Saksnummer	Møtedato	Utvalg
56/25	14.10.2025	Utvalg for plan og samfunn
94/25	27.10.2025	Kommunestyret

Detaljregulering Bergsgrav stasjon - sluttbehandling

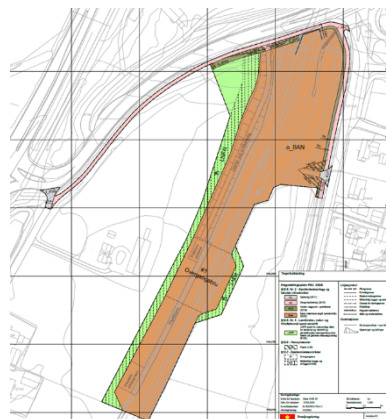
Som nasjonal samferdselsaktør er vi positiv til dette arbeidet og tiltakene som inngår i prosjektet. Nye Veier AS har ansvar for planlegging og utbygging av E6 Åsen-Steinkjer, og det framgår av planmaterialet at det er dialog med utbyggingsselskapet omkring dette.

- Alternativ 1 legges fram for sluttbehandling.
- Vi var ikke kjent med vegvesenets første uttalelse ved første gangs behandling, men forholdene som nevnes synes i stor grad hensyntatt. I brevet var vegvesenet blant annet skeptisk til ny avkjørsel/driftsadkomst fra fv. 72, og tilrådte å søke løsning med atkomst fra Valborgvegen. Det er hensyntatt. Vegvesenet påpekte at det på sikt kan bli nødvendig å foreta endringer i grensesnittet mellom veg- og banestruktur.
